ZMĚNA ROS Č.7:
• UPRAVENO IZ6 (dle skutečnosti stávající stav Č.12)
ZMĚNA ROS Č.7:
• UPRAVENO IZ6 (dle TP 135)
ZMĚNA ROS Č.6:
• DOPLNĚNÍ A PRODLOUŽENÍ SILNIČNÍHO SVODIDLA DLE RIZIKA Č. 15 – NÁVEŘ DL SVODIDLA MIN. N2 (např. JSNM-2/H1, délkami po 2 m OCEL DL SVODIDLO MIN. N2 (např. JSNM-2/H1, délkami po 2 m NÁBĚHY SVODIDLO UMÍSTĚNO ZA SNÍŽENOU OBRUBOU), GABIONOVÝ KOŠ UPRAVEN V MÍSTĚ KOTVENÍ SLOUPKU SVODIDLA, MUTNÁ KONTROLA KŘÍŽENÍ S KABELEM JO

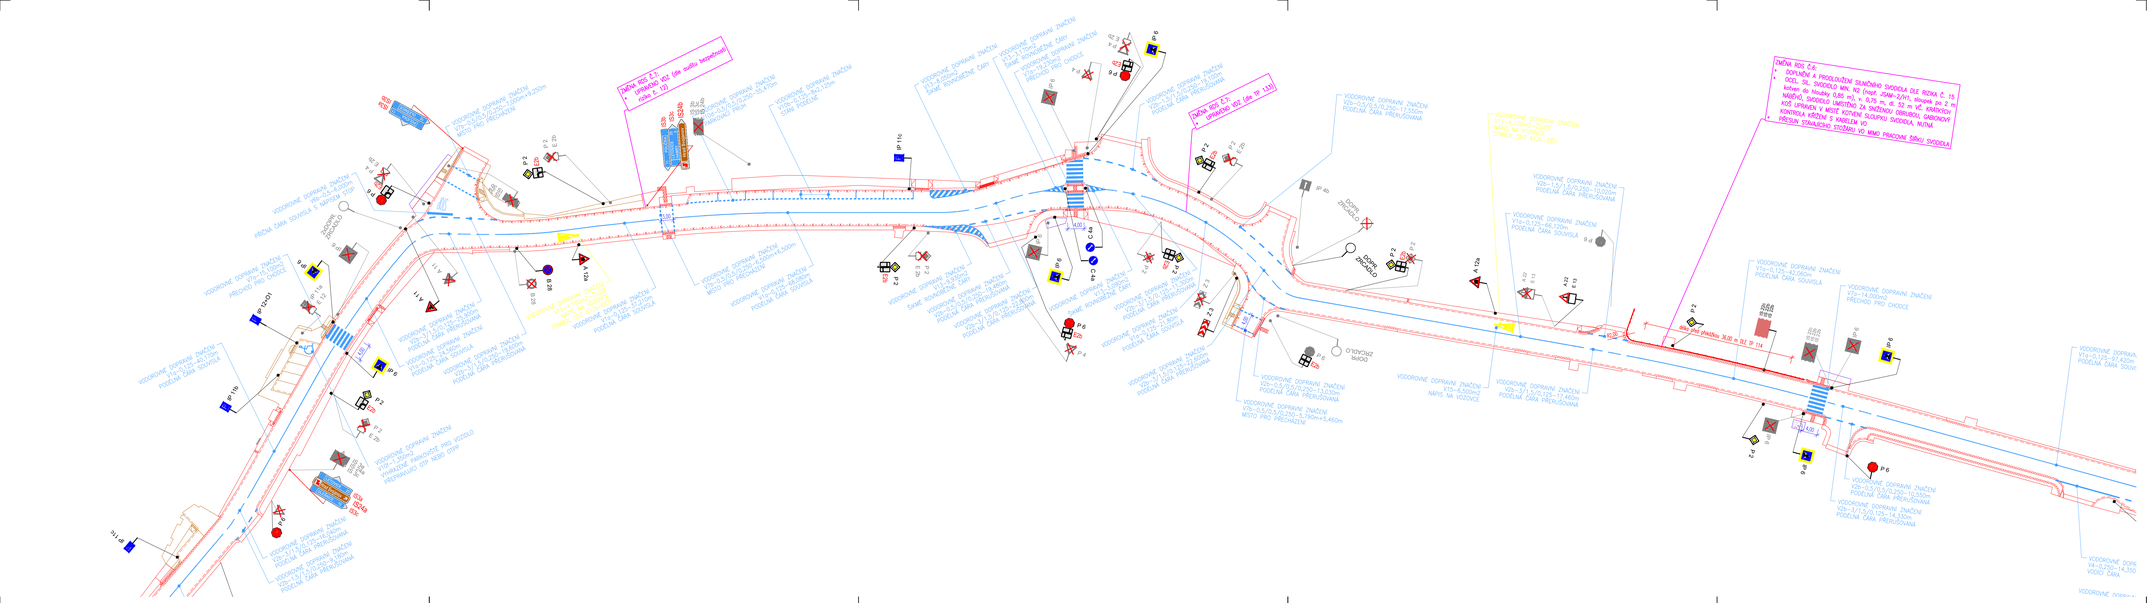
• ZRUŠENÍ STRAUCHOVÉ VÝSTŘELI VO, MMO PRACOVNÍ ŠÍŘKU SVODIDLA
ZMĚNA ROS Č.6:
• DOPLNĚNÍ A PRODLOUŽENÍ SILNIČNÍHO SVODIDLA DLE RIZIKA Č. 15 – NÁVEŘ DL SVODIDLO MIN. N2 (např. JSNM-2/H1, délkami po 2 m OCEL DL SVODIDLO MIN. N2 (např. JSNM-2/H1, délkami po 2 m NÁBĚHY SVODIDLO UMÍSTĚNO ZA SNÍŽENOU OBRUBOU), GABIONOVÝ KOŠ UPRAVEN V MÍSTĚ KOTVENÍ SLOUPKU SVODIDLA, MUTNÁ KONTROLA KŘÍŽENÍ S KABELEM JO
